リコール届出一覧表

リコール届出日：令和7年4月23日

リコール届出番号	外-3980	リコール開始日	令和7年4月23日
届出者の氏名又は名称	ボルボ・カー・ジャパン株式会社 〔製作国：スウェーデン〕 代表取締役社長 〔製作者名：ボルボ〕 不動 奈緒美 問い合わせ先：ボルボ・カスタマー・センター 0120-55-8500		
不具合の部位（部品名）	電気装置（高電圧バッテリー）		
基準不適合状態にあると認める構造、装置又は性能の状況及びその原因	プラグインハイブリッド車の高電圧バッテリーのセルモジュールにおいて、機器の設定が不適切なため、セル表面が不均一なものがある。そのため、バッテリーが満充電での駐車中に、セルモジュール内部で短絡が発生し、最悪の場合、熱によるバッテリー異常が発生し、火災に至るおそれがある。		
改善措置の内容	全車両、専用診断機で車両を点検し、交換が必要な場合は、セルモジュールを良品と交換し、車両自己診断機能を備えた対策プログラムをインストールする。また、車両が入庫するまでの間、プラグインによる外部充電を行わないよう車両使用者に周知を行う。		
不具合件数	国内：なし	事故の有無	国内：なし
発見の動機	スウェーデン本国からの情報による。		
自動車使用者及び自動車特定整備事業者に周知させるための措置	<ul style="list-style-type: none"> ・使用者：ダイレクトメール又は電話等にて通知する。 ・自動車特定整備事業者：使用者を把握している為、日整連発行の機関紙へ掲載しない。 ・弊社のインターネットホームページへ掲載する。

改善箇所説明図

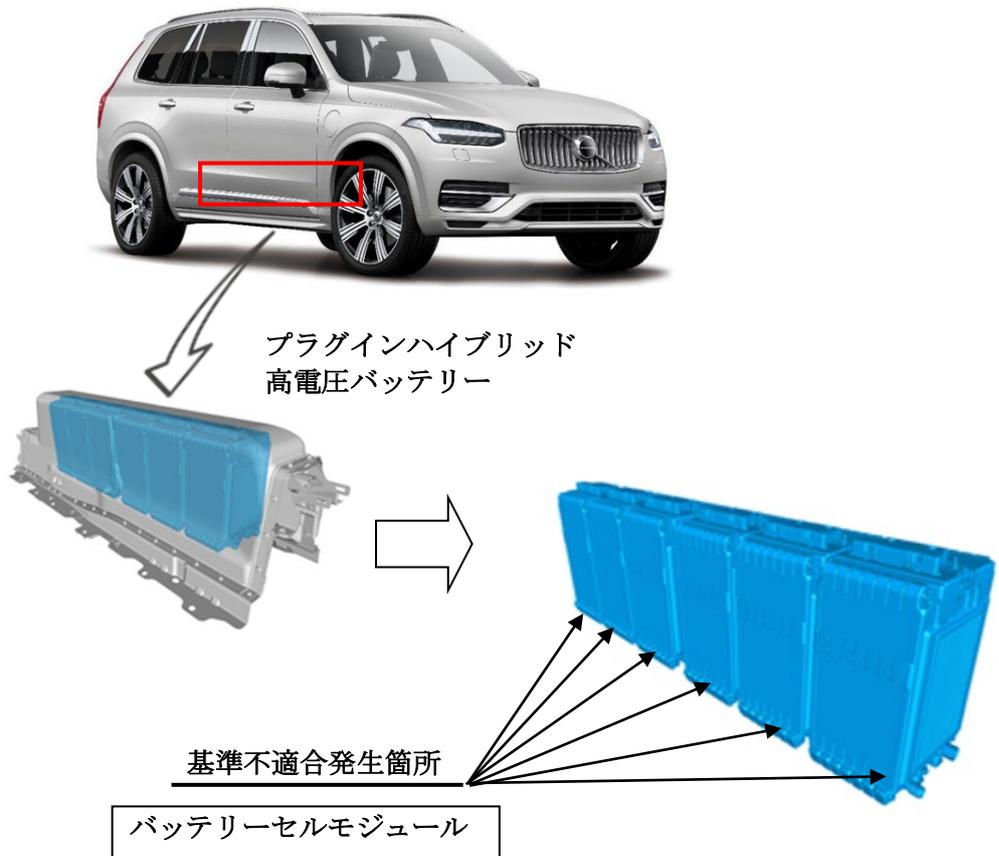
プラグインハイブリッド車の高電圧バッテリーのセルモジュールにおいて、機器の設定が不適切なため、セル表面が不均一なものがある。そのため、バッテリーが満充電での駐車中に、セルモジュール内部で短絡が発生し、最悪の場合、熱によるバッテリー異常が発生し、火災に至るおそれがある。

全車両、専用診断機で車両を点検し、交換が必要な場合は、セルモジュールを良品と交換し、車両自己診断機能を備えた対策プログラムをインストールする。また、車両が入庫するまでの間、プラグインによる外部充電を行わないよう車両使用者に周知を行う。

運転席側ドアロアヒンジ取り付けボルト（上側）の頭に黄色ペンを塗布する。
